14 CENTRO DE DESARROLLO COMUNITARIO Y CENTRO DE REHABILITACIÓN INTEGRAL "TLAZOCIHUALPILLI"

OCTUBRE 2017

DICTAMEN DE ESTABILIDAD Y SEGURIDAD ESTRUCTURAL

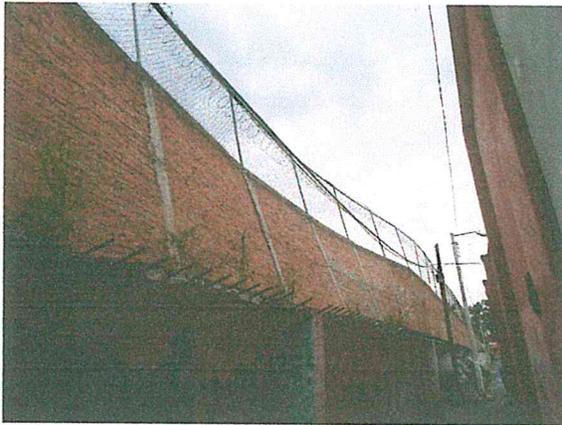
Foto 15 y 16. Barda ubicada en la calle Canal Nacional de Chalco Amecameca, misma que presenta deformaciones y agrietamientos. Respecto al muro de tabique, se debe restituir la totalidad de la barda, para garantizar su verticalidad y el correcto anclaje de los castillos. Se sugiere poner cadenas intermedias y mejorar la sección, tanto de éstas como de los castillos.
